改善箇所説明図

改善内容

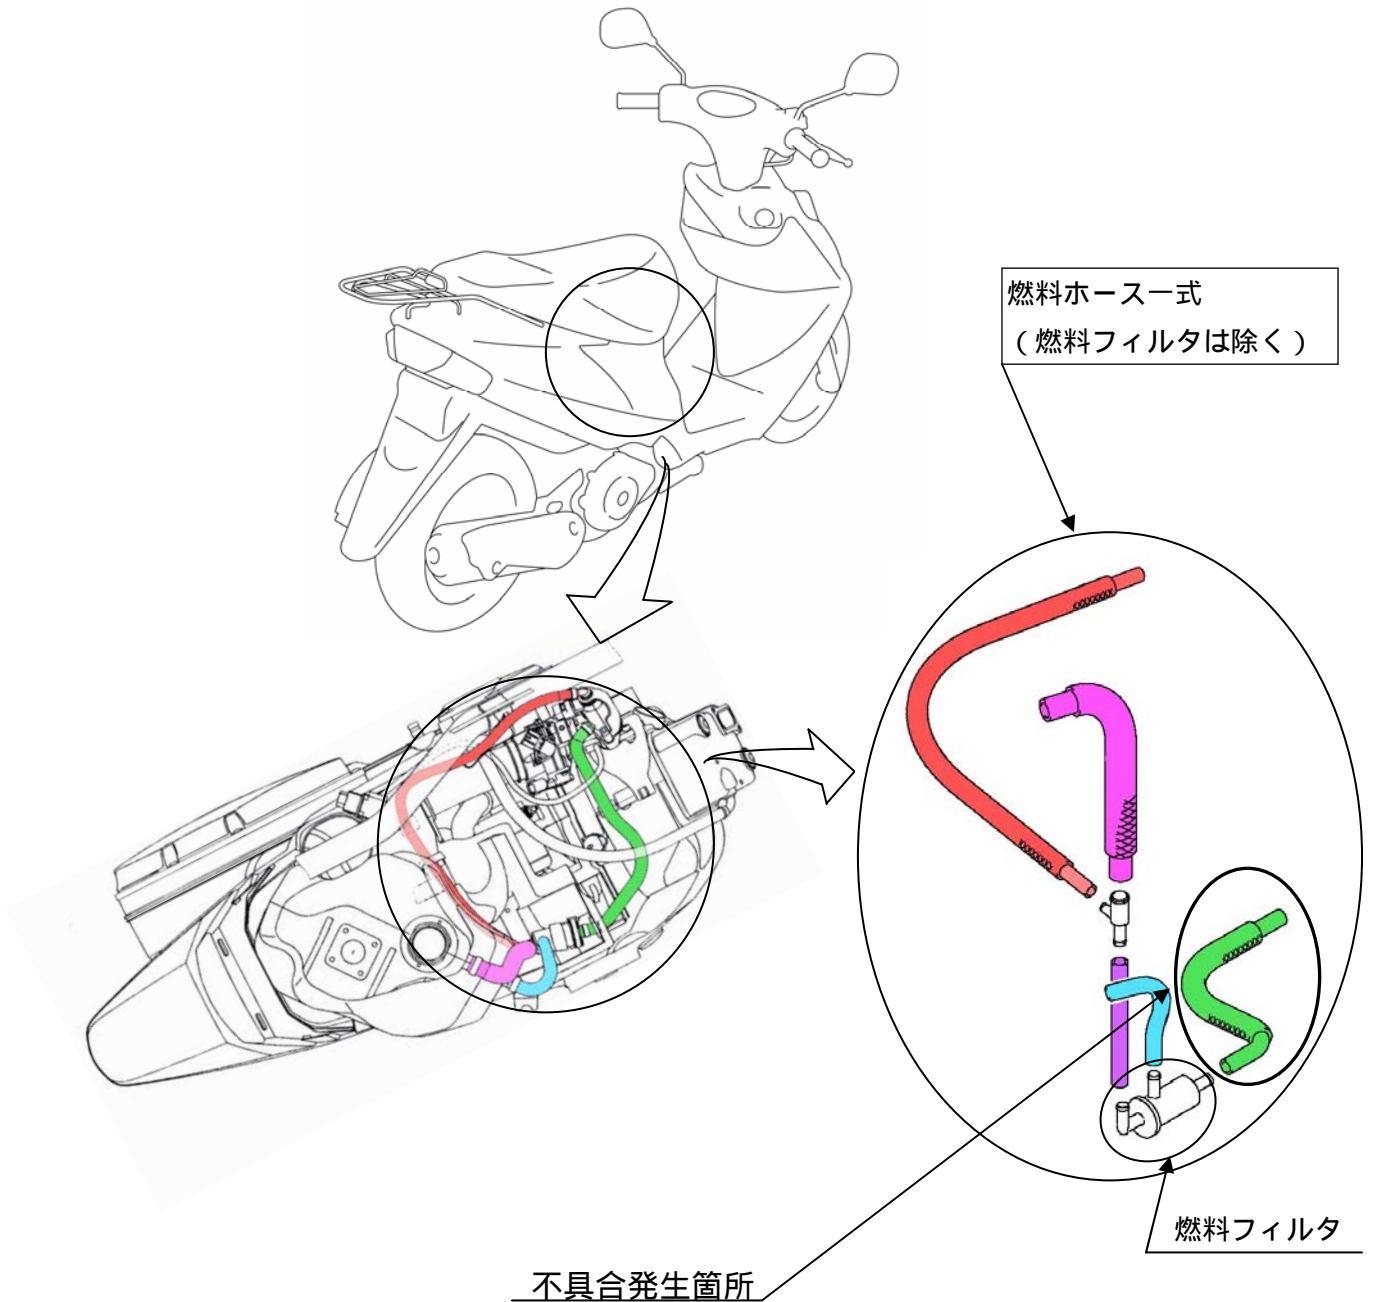
燃料ホースの製造工程において、異材料が混入したものがあるため、ホース表面に亀裂が発生する場合があります。そのため、そのまま使用を続けると、エンジンの揺動や振動により、亀裂が進行し、燃料が漏れるおそれがある。

全車両、燃料ホース一式を良品と交換する。

注： は交換部品を示す。

識別：青色のシールをシートヒンジ部に貼付する。
